リコール届出一覧表

リコール届出日：令和元年7月11日

リコール届出番号	外-2884	リコール開始日	令和元年 7 月 12 日
届出者の氏名又は名称	ジャガー・ランドローバー・ジャパン 株式会社 代表取締役 ハンソン・マグナス・ユタカ	製作国：英国 製作者名：ジャガー・ランドローバー・リミテッド 問い合わせ先： ジャガーお客様相談室 0120-922-772	
不具合の部位（部品名）	燃料装置（燃料ポンプ）		
基準不適合状態にあると認める構造、装置又は性能の状況及びその原因	燃料タンクのポンプモーター配線端子において、当該端子接続部のはんだ下処理が不十分なため、はんだ割れ、はがれにより接触不良となることがある。そのため、はんだ接続部が発熱し断線して、燃料供給が止まりエンジンが停止する、または、端子周囲が熔損し穴が開き、燃料が漏れ、最悪の場合、火災に至るおそれがある。		
改善措置の内容	全車両、当該燃料ポンプを対策品に交換する。		
不具合件数	5 件	事故の有無	なし
発見の動機	市場からの情報、および国土交通省の指摘による。		
自動車使用者及び自動車分解整備事業者に周知させるための措置	<ul style="list-style-type: none"> ・使用者：電話又はダイレクトメールで通知する。 ・自動車分解整備事業者：日整連発行の機関誌へ掲載する。 ・改善実施済車には、運転席側ドアロックストライカー付近に外-2884のステッカーを貼付する。

改善箇所説明図

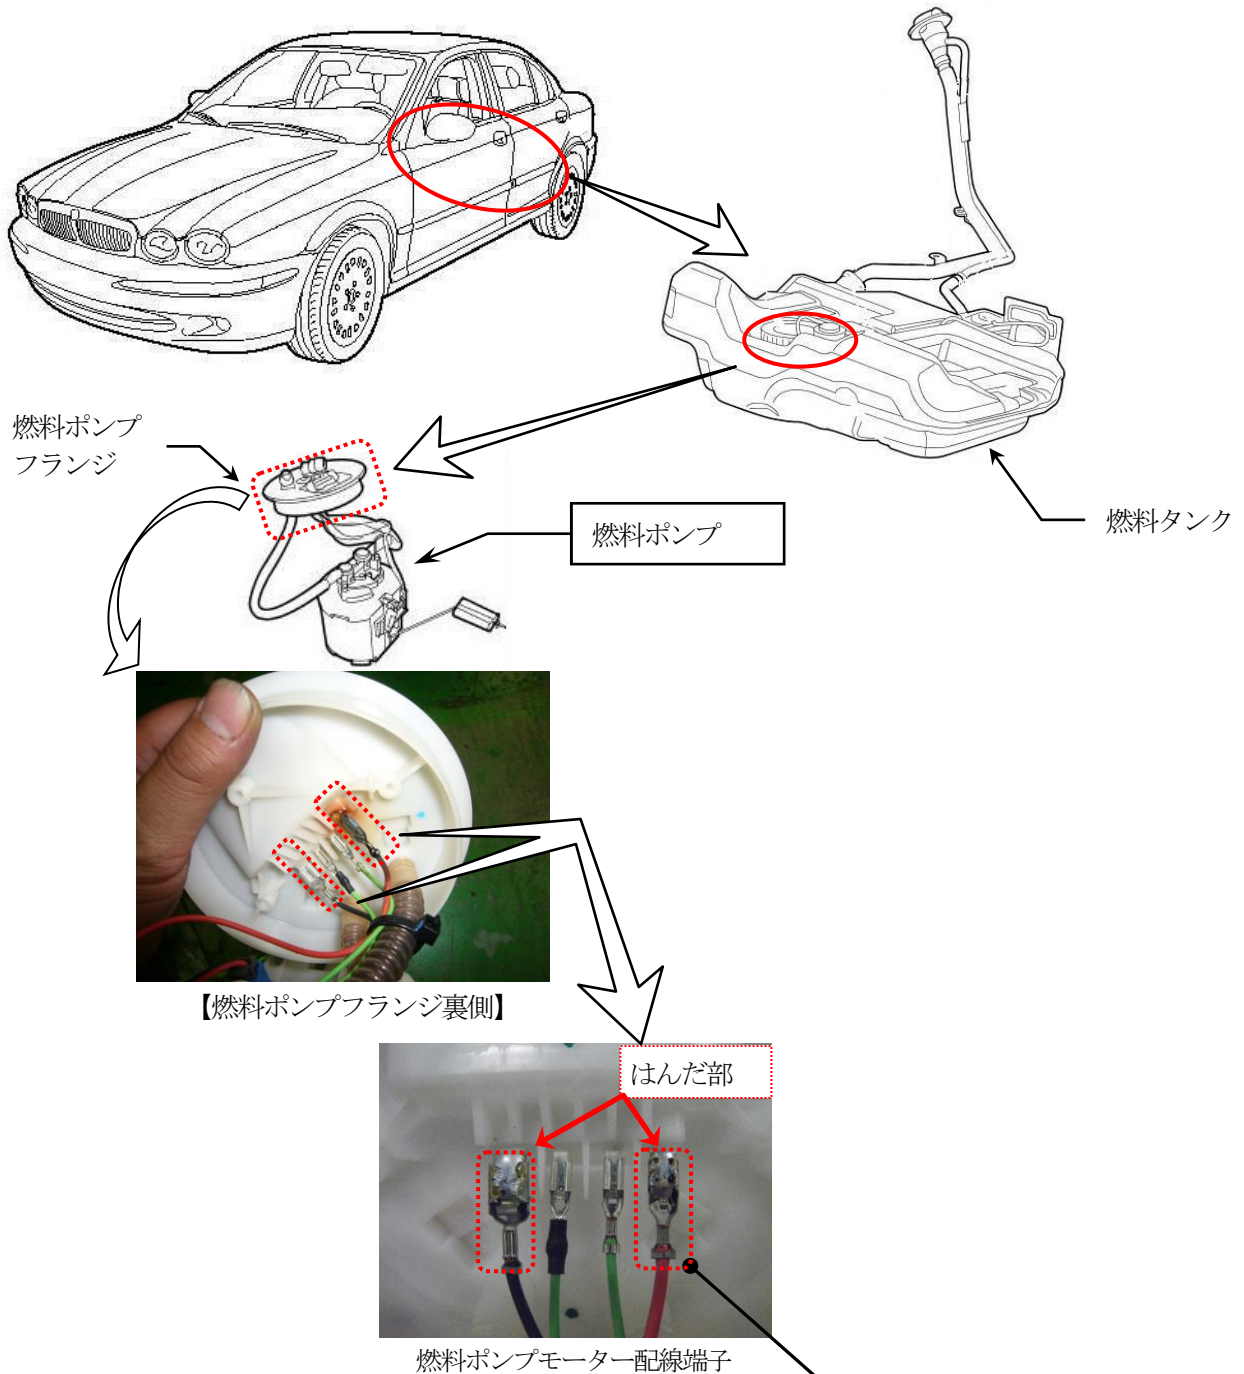
基準不適合発生箇所

燃料タンクのポンプモーター配線端子において、当該端子接続部のはんだ下処理が不十分なため、はんだ割れ、はがれにより接触不良となることがある。そのため、はんだ接続部が発熱し断線して、燃料供給が止まりエンジンが停止する、または、端子周囲が熔損し穴が開き、燃料が漏れ、最悪の場合、火災に至るおそれがある。

改善の内容

全車両、当該燃料ポンプを対策品に交換する。

識別：燃料給油口フラップのヒンジに黄ペイントを塗布する。
